柏崎刈羽の地盤に固有の長周期の揺れを

各原発の短周期の機器に当てはめて安全を主張

9月20日「概略影響検討結果報告書」の欺まん

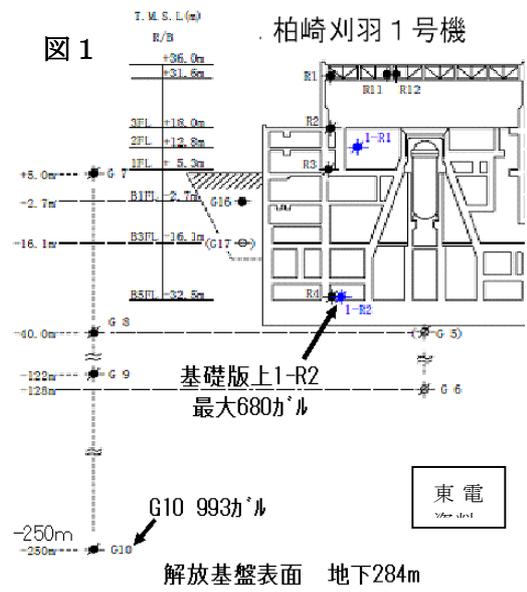
このデータとは、引用文の「検討内容」に書かれているとおり、「観測された原子炉建屋基礎版上」での地震動データである。基礎版とは建屋の基礎部分のことで、1号機では図1の1-R2という記号で表されており、ここでは最大加速度振幅680ガルを記録している。

しかし、この検討が依拠している旧耐震指針では、「原子炉施設の耐震設計に用いる地震動は、敷地の

解放基盤表面における地震動に基づいて評価しなければならない」と書かれている。それなら、柏崎刈羽1号機の地下250mにある岩盤での地震動データ（最大加速度振幅993ガル）を用いるべきではないだろうか（図1）。このデータはメモリ不足のために失われたとされているが、そのために代わりに基礎版データを用いたのかどうかは何も説明されていない。後で見るように、どこのデータを用いるかは本質的に重要なことである。

【美浜1号機と柏崎刈羽1、4号機の基礎版上の床応答スペクトルの比較(減衰定数5%)】

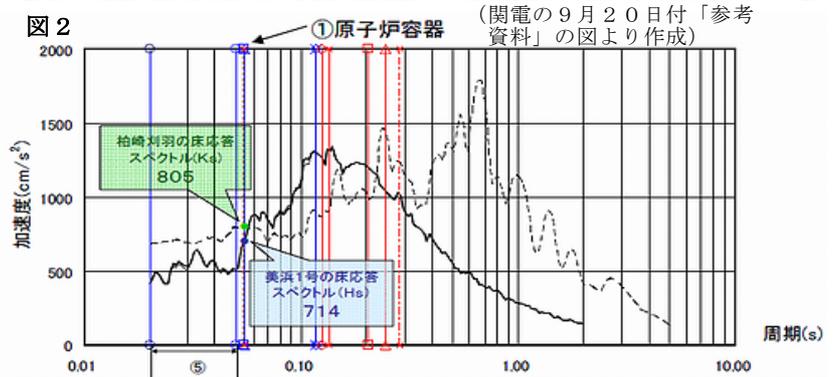
床応答スペクトルとは地震動を固有周期ごとの揺れの強さに分解したものである。例えば関電の美浜1号の場合、図2のように、柏崎刈羽原発の基礎版上の床応答スペクトルと美浜1号機の限界地震動S2による美浜1号基礎版上の床応答スペクトルを同じグラフ上で表している。例えば原子炉容器を選んでその固有周期の位置で2つのグラフを比較すると、柏崎刈羽の方が805ガルで美浜1号の714ガルを上回っている。

ここで「比較」が意味するのは、柏崎刈羽の揺れを、美浜1号基礎版上の実際の揺れとして適用したからに他ならない。

上記の美浜1号原子炉容器の例では、柏崎刈羽の揺れを適用したときの加速度805ガルが従来の美浜1号でこれ以上はないはずだという限界地震動S2による加速度714ガルを上回っていた。それにもかかわらず結論は、安全機能は維持されるとなっている。いったいどの基準に基づいて安全だというのだろうか。実は基準はS2許容値においているのだ。

いま、加速度714ガルによって発生する応力は151MPaとしているので、この比例関係から柏崎刈羽の揺れ805ガルにより発生する応力を求めると $805 \times (151/714) = 170 \text{ MPa}$ となる。これは原子炉(支持構造物)のS2許容応力189MPaを下回っているというわけだ。
